武庫川水系河川整備基本方針(原案)等に対する各委員からの意見書

目 次

圖5.2.12(2) 水位—流量關係 (最終)

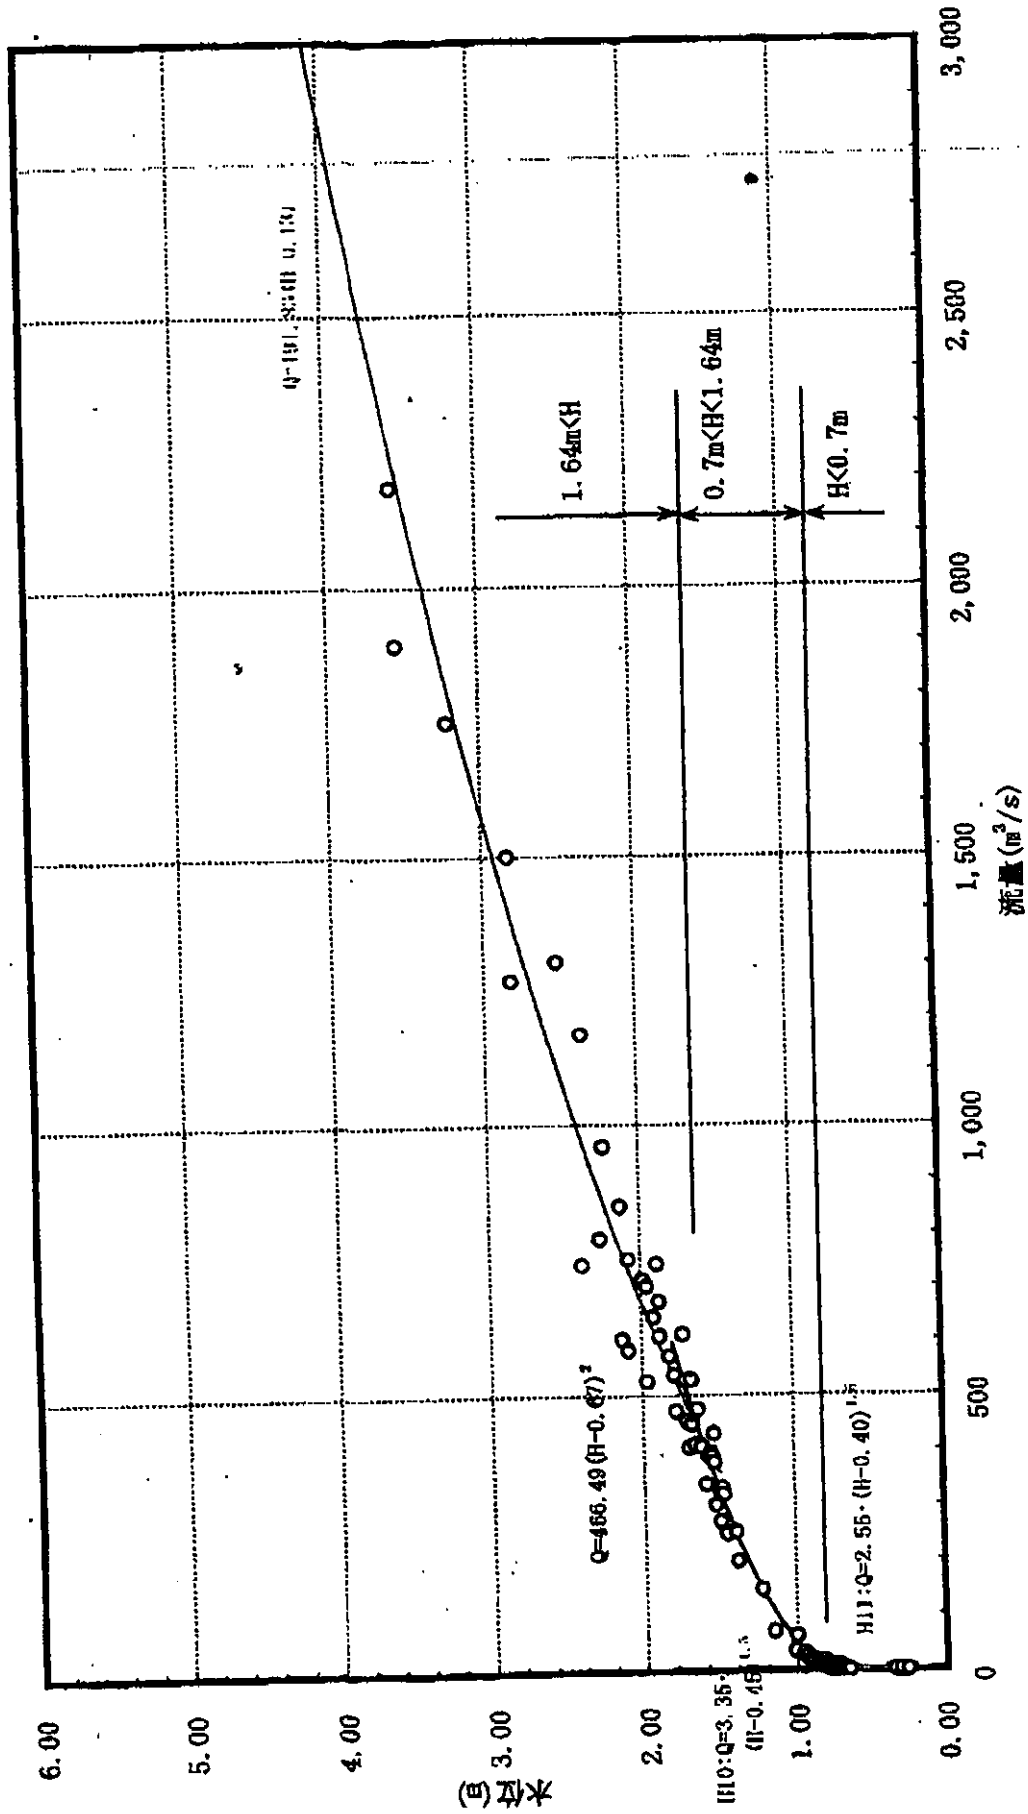
また、甲武橋・生瀬橋地点の水位流量曲線として、次式が使われている。
(上記報告書 8-32 表 8.2.1 甲武橋・生瀬橋地点の水位・流量曲線式より)

上記関係を示すグラフは 上記報告書図 5.2.12(2)にあるが、図に示された流量の範囲は

3,000 迄である。

①式を使って H16.10.21 のピーク流量の水位を計算すると、 $Q=2,900$ を代入すると、

$$H=4.02\text{m}$$

現場のこの位置にある水位標示柱(高水敷の堤防法面近くにある)は地表が約 4.5m を示しているので、付近住民の観察通り、護岸に近い場所では高水敷を少し越える程度であった事を裏付けている。この場所では堤防天端高 7.2m、HWL6.0m の筈なので HWL との差は、 $6.0-4.02=1.98\text{m}$ となる。

また、①式に $H=6$ を代入すると、 $Q=6,594.36\text{m}^3/\text{s}$

$H>1.64$ の条件しか付いていないので、水位 6m でも①式は成立することになるが、甲武橋地点の条件を考えると、①式はこの地点の高水敷による横断面の変化を考慮していないのでこのような高い流量になると思われる。流量 $6,500\text{m}^3/\text{s}$ 以上となることは常識的には考えにくいので、H の上限を計算条件に入れて指定するか、冪の値を変えるか何らかの対策が必要と思われる。(試算では $H>4$ の場合、冪定数は 1.85 程度でよいように思われる。)

【修文提案】武庫川の基本高水のピーク流量については、今後もデータを再整理して十分に検討する必要があることを、基本方針の中で説明する。
